# CAAC 适 航 指 令

编号: CAD2011-A320-10R4

一. 标题: 氧气 - 化学应急氧气瓶 - 改装

## 图1-旅客氧气瓶设计A

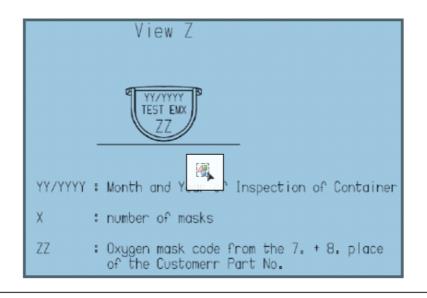
- 2.8. 在本指令生效日期之前,已经按照空客SB A320-35A1047的说明 更换旅客氧气瓶的飞机,则认为符合(are compliant with)本指令段2.2段 关于旅客氧气瓶的要求。
- 2.9. 正如本指令图1规定的,旅客氧气瓶设计不是**设计 A**的飞机不需要完成本指令段2.1和2.2段关于旅客氧气瓶的要求。

**Design A:** The placard on the passenger oxygen container test button is as described in Picture A of Appendix 1 of this AD. The Mask configuration ("ZZ" in Picture A) is a number and the test button is as shown in Picture B.
